**TULLISILLAN POHJOIS- JA ITÄOSAN ASEMAKAAVAN MUUTOS JA ASEMAKAAVA
ÄNDRING AV DETALJPLAN OCH DETALJPLAN FÖR DEN NORRA OCH ÖSTRA DELEN AV
TULLBRON**

**SAMMANFATTNING AV UTLÅTANDEN OM OCH ANMÄRKNINGAR
MOT DETALJPLANEFTÖRLAGET SOM VARIT FRAMLAGT PÅ
NYTT SAMT AV DE BEMÖTANDEN SOM UPPGJORTS**

Detaljplaneftörlaget för den norra och östra delen av Tullbron hölls framlagt på nytt 26.9–25.10.2011. Under denna tid begärdes ännu nya utlåtanden av två myndigheter och intressenter bereddes möjlighet att framställa anmärkningar. Sammanlagt två utlåtanden och tio anmärkningar lämnades in.

*Nähtävillä ollut kaavaehdotus
Det framlagda planförslaget*

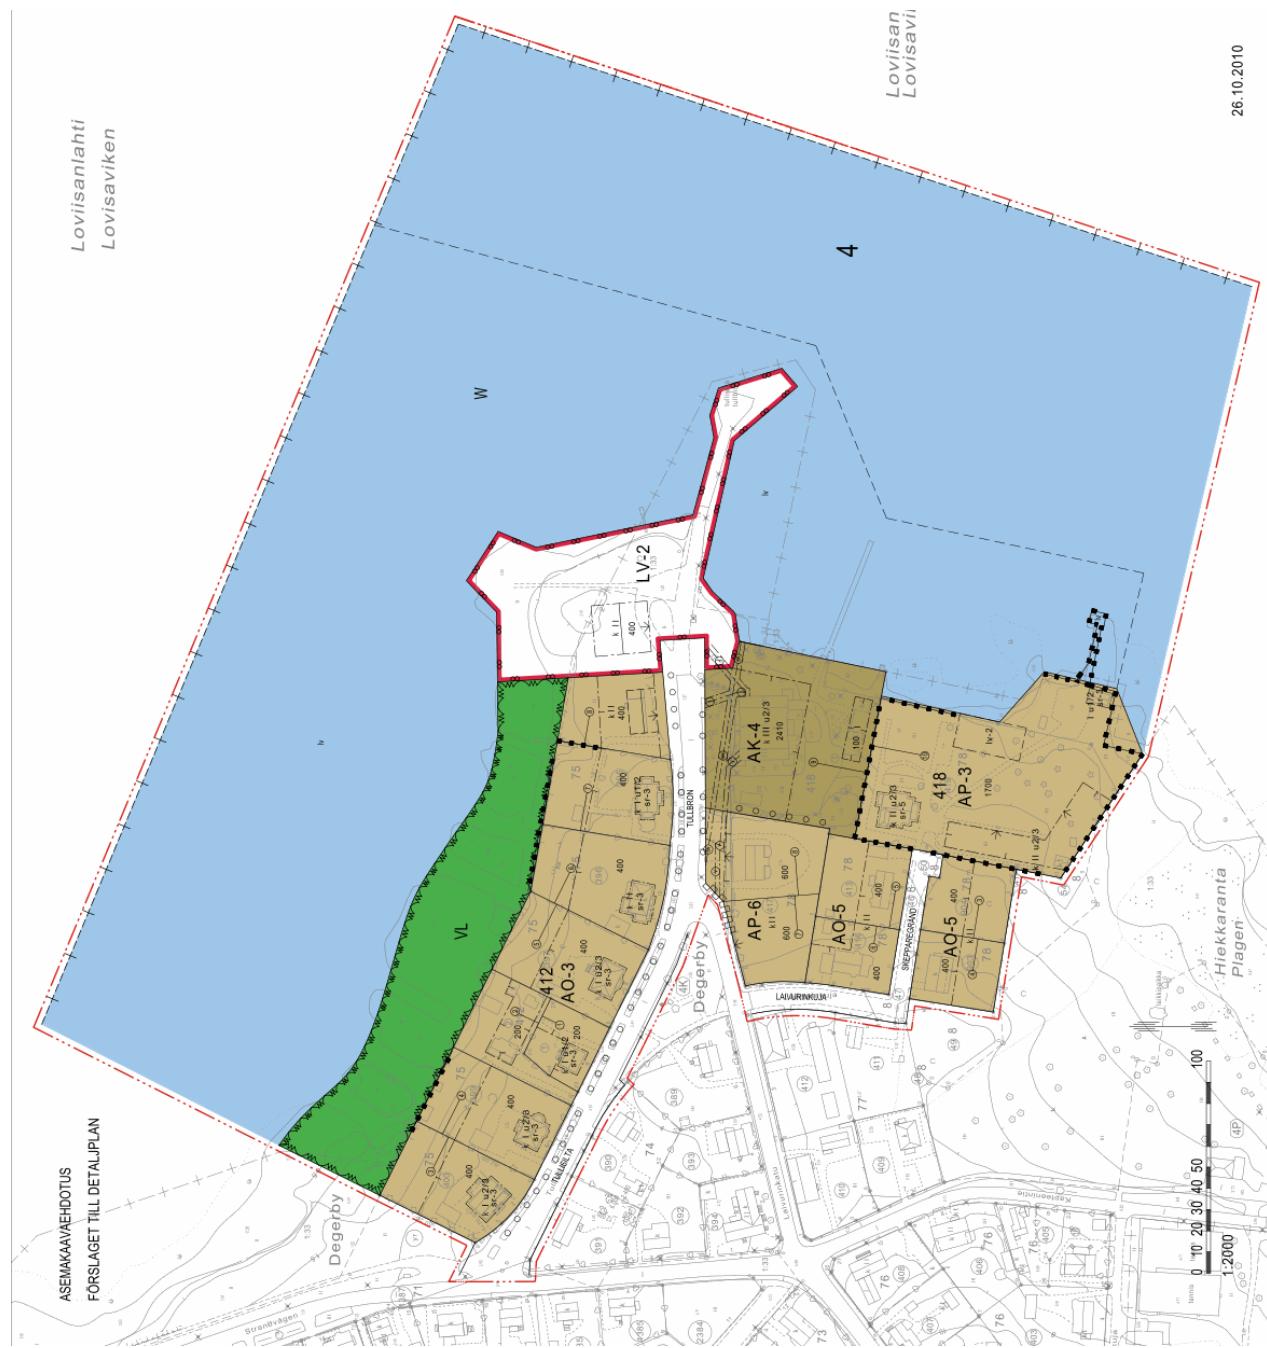
På grund av Tullbrouuddens låglänta läge bör byggande av källarutrymmen inte tillåtas på tomt 8 i kvarter 412, på tomt 10 i kvarter 418 och inte heller på LV-2-området. På tomt 8 i kvarter 418 bör även marken undersökas för utredande av eventuellt förorenade marksubstanser innan byggande. Byggnads- och miljönämnden har för övrigt ingenting att anmärka mot planförslaget.

De allmänna planbestämmelserna för detaljplanen ska kompletteras med krav på radonriskfritt byggande. Man kan inte uppskatta förekomsten av radon och den hälsorisk gasen utgör för invånarna i enskilda bostäder i förväg, men ett radonriskfritt byggnadssätt kan i betydande grad minska förekomsten av radon i inneluften.

Våningstalet i kvarteret AP-3 har betecknats med k II u 2/3. NTM-centralen anser att det är bäst att hålla sig till våningstalet II enligt utkastet i inledningsskedet och att även beakta det i byggnadsrättsvolymen som anvisas kvarteret. Då tryggas och beaktas områdets betydelse som en byggd kulturmiljö av riksintresse i tillräcklig grad. I planbeteckningen AP-3

I det tidigare planutkastet hade skyddsbezeichningen sr-5 för en värdefull byggnad avlägsnats. I planförslaget är området ett kvartersområde med beteckningen AP-6 och byggnaden fortfarande utan skyddsbezeichnung. Byggnaden syns inte heller i planbeskrivningens illustration (bilaga 13). I delgeneralplanen med rättsverkan över centrum och Nedre staden har byggnaden försedd med skyddsbezeichningen su. NTM-centralen anser att byggnaden fortfarande ska skyddas och likaså att byggnadsytor ska anvisas för kvarteret AP-6. Ordalydelsen i planbestämmelsen ska också ändras så att den motsvarar formuleringen i planförslaget daterat 4.11.2008 "Kvartersområde för småhus, där högst tre bostadslägenheter får uppföras...", vilket skulle trygga områdets betydelse som betydande byggd kulturmiljö av riksintresse.

Borgå museum/Östra Nylands landskapsmuseum har i sina tidigare utlåtanen ställt sig särskilt kritiskt mot att byggnadsrätten ökas i kvarteret 418. I utlåtanet daterat 11.1.2010 förordade Borgå museum inte detaljplaneutkastet av den 27.11.2009, eftersom de riksomfattande målen för områdesanvändning inte förverkligas.

Borgå museum anser att det är positivt att kvarteret 418 återgått till att vara ett område för småhus, men förhåller sig fortfarande kritiskt mot den byggnadsrätt som föreslås för området AP-3. Planen för jugendvillans parkområde möjliggör uppförandet av tre tvåvåningssmåhus som kan förses med källarvåning och med en tvåtredjedels vind för bostadsbruk. Borgå museums ståndpunkt är att man ska avstå från byggande på windsplanet och att det också ska innehålla minskad byggrätt. Det är också önskvärt att planen skulle anvisa bindande byggplatser för småhus.

På tomt nr 8 på området AP-6 står ett bostadshus från slutet av 1920-talet. Byggnaden är typisk för området och exteriören har bevarats i ursprungligt skick. I delgeneralplanen över centrum och Nedre staden hade byggnaden skyddsbezeichningen sr-5. I det nuvarande förslaget har byggnaden inte anvisats skyddsbezeichning. Borgå museum föreslår att byggnaden får beteckningen sr-3.

Skyddsbestämmelserna i planbestämmelserna ska vara enhetliga. Även beteckningen sr-3 ska innehålla mening: "Byggnaderna och deras miljö ska skötas på ett av deras kulturhistoriska värde förutsatt sätt". I övrigt har Borgå museum inga andra anmärkningar mot planen.

Kräver att beteckningen VL och muddringsbegränsningen avlägsnas ur detaljplanen för Tullbrons norra del.

Tomt nummer 419 har i den rådande detaljplanen försetts med planbeteckningen AL III 3 600. Det är alltså fråga om ett kvartersområde för affärsbyggnader och byggrättens våningsyta för tomten är 3 600 m².

I planförslaget har tomten planbeteckningen AP-3 (Kvartersområde för småhus. På området får också placeras musei-, galleri-, inkvarterings-, mötes- o.d. servicelokaler samt affärslokaler k II 2/3). Byggrättens våningsyta är 1 700 m². Planförslaget innehåller en exceptionell och orimlig byggrättsminskning på nästan 2 000 m², vilket kränker tomtägarens intressen och ett jämlikt bemötande av markägarna. Detta avlägsnande av byggrätt måste också anses stå i strid mot 54 § 3 mom. i markanvändnings- och bygglagen i och med att markägaren åläggs oskäliga begränsningar och orsakas oskäliga olägenheter.

Enligt tomtägarens önskan lämnas tomt 10 (fastighet nr 434-4-78-419) i kvarteret 418 i planförslaget som hållits framlagt utanför det område som detaljplaneras. Beteckningen som tillåter uppförande av källarutrymmen avlägsnas från tomt nr 8 i kvarteret 412 och från LV-2-området. De särskilda bestämmelserna om rengöringen av marksubstansen utvidgas att också gälla tomt 8 i kvarteret 412.

En bestämmelse om radonriskfritt byggande läggs till planen. Byggnadstillsynsmyndigheten i Lovisa bedömer behovet av anvisningar och nödvändiga åtgärder för radonriskfritt byggande vid behandlingen av bygglovsansökan. I detaljplanebeskrivningens stycke om hur genomförandet av detaljplanen styrs antecknas det att kvaliteten på vattnet vid badstranden ska utredas i fall av muddring.

Enligt tomtägarens önskan lämnas tomt 10 (fastighet nr 434-4-78-419) i kvarteret 418 i planförslaget som hållits framlagt utanför det område som detaljplaneras. Bestämmelser om byggnadskroppens djup och maximala längd som styr byggandet har lagts till i planbestämmelserna. Den befintliga byggnaden i kvarteret AP-6 anvisas beteckningen sr-13 för bevarande av byggnaden: Byggnad som ska bevaras och som kan flyttas till en plats som är lämplig med hänsyn till stadsbilden. Bestämmelsen AP-6 bevaras, våningsytan begränsar storleken på byggnaderna. Illustrationen anger det maximala byggandet för byggnader i två våningar. Den slutgiltiga placeringen och storleken på byggnaderna preciseras när planerna på att bygga förverkligas och man vill inte binda projektet för noggrant i detta skede.

Enligt tomtägarens önskan lämnas tomt 10 (fastighet nr 434-4-78-419) i kvarteret 418 i planförslaget som hållits framlagt utanför det område som nu detaljplaneras. Se bemötandet av NTM-centralens utlåtande. Planförslagets särskilda bestämmelser har redan kompletterats med "Byggnaderna och deras miljö ska skötas på ett av deras kulturhistoriska värde förutsatt sätt".

Förrättningsingenjör Pekka Nurmikari har 4.4.2011 fastställt att det inte föreligger förutsättningar att fortsätta inlösningsförrätningen. Beslutet får överklagas hos jorddomstolen genom besvär. Miljövårdsaspekter förordar lösningar med centrala bryggor. Strandområdet är i stadens ägo och det planläggs som område för närekreation, där båtfarleder och mindre konstruktioner tillåts (VL-3). Det råder inte allmänt muddringsförbud på detaljplaneområdet.

Miljövårdsaspekter förordar lösningar med centrala bryggor. Strandområdet är i stadens ägo och det planläggs som närekreationsområde, där båtfarleder och mindre konstruktioner tillåts (VL-3). Det råder inte allmänt muddringsförbud på detaljplaneområdet.
